**Gemeinde Hinte**  
**Bebauungsplan Nr. 0806 VHB „FFPV Westerhusen“**

**Abwägung der Stellungnahmen zur frühzeitigen Beteiligung der Behörden und sonstigen Träger öffentlicher Belange gemäß § 4 (1) BauGB und zur frühzeitigen Beteiligung der Öffentlichkeit gemäß § 3 (1) BauGB**

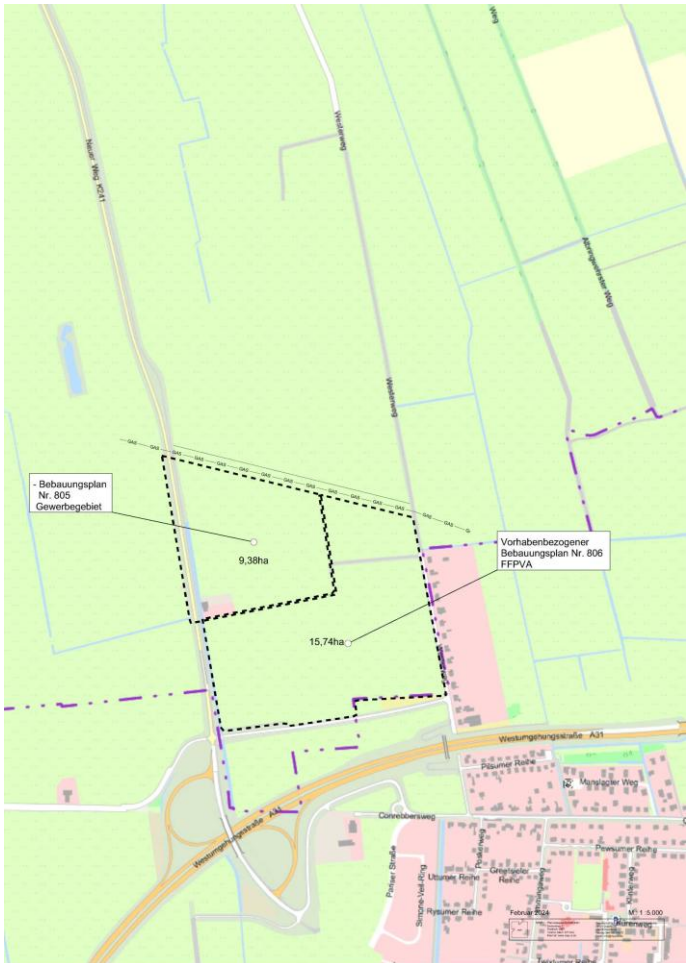
Nr.	Träger öffentlicher Belange Schreiben vom ...	Stellungnahme	Planungsrechtliche Vorgaben Abwägung/Beschlussempfehlung
	Fortsetzung PLEdoc	<p>Wir weisen darauf hin, dass durch die Festsetzung planexterner Ausgleichsflächen eine Betroffenheit von uns verwalteter Versorgungseinrichtungen nicht auszuschließen ist. Wir bitten um Mitteilung der planexternen Flächen bzw. um weitere Beteiligung an diesem Verfahren.</p> <p><u>Anlagen:</u></p> <ul style="list-style-type: none"> <li>- Planunterlage</li> <li>- Merkblatt – Berücksichtigung von unterirdischen Ferngasleitungen (2 Seiten)</li> <li>- Merkblatt zur Dokumentation (1 Seite)</li> <li>- Anweisung (15 Seiten)</li> </ul>	<p>Der Hinweis wird zur Kenntnis genommen und im Zuge der Entwurfsfassung des Bebauungsplanes berücksichtigt.</p>
